## 改善箇所説明図

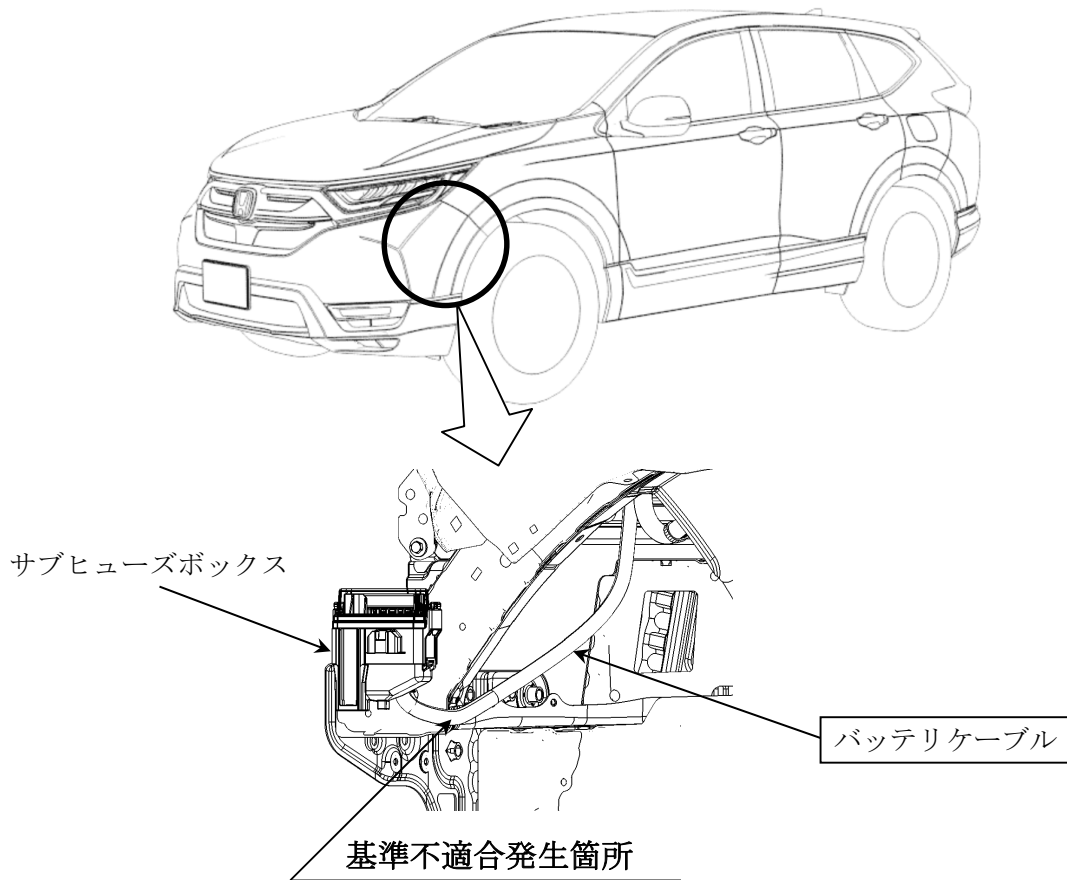
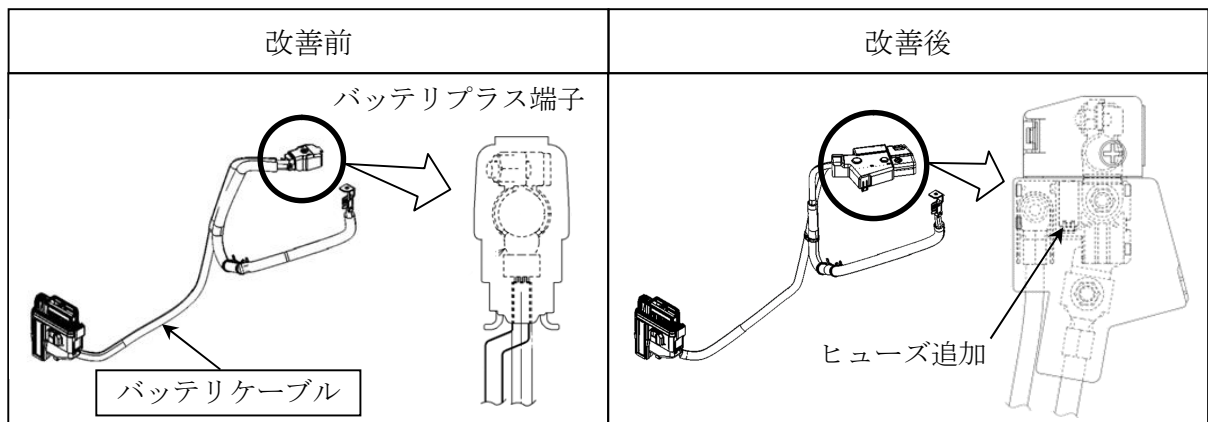
ハイブリッド車のサブヒューズボックスとバッテリー間を接続するバッテリーケーブルにおいて、当該ケーブルの回路が不適切なため、側面衝突の衝撃により車体に挟まれたケーブルが損傷し、短絡した場合に電流が流れ続けることがある。そのため、短絡した電流によりケーブルが発熱し、最悪の場合、火災に至るおそれがある。

全車両、バッテリーケーブルを対策品に交換する。なお、部品が準備でき次第、部品交換を改めて案内する。
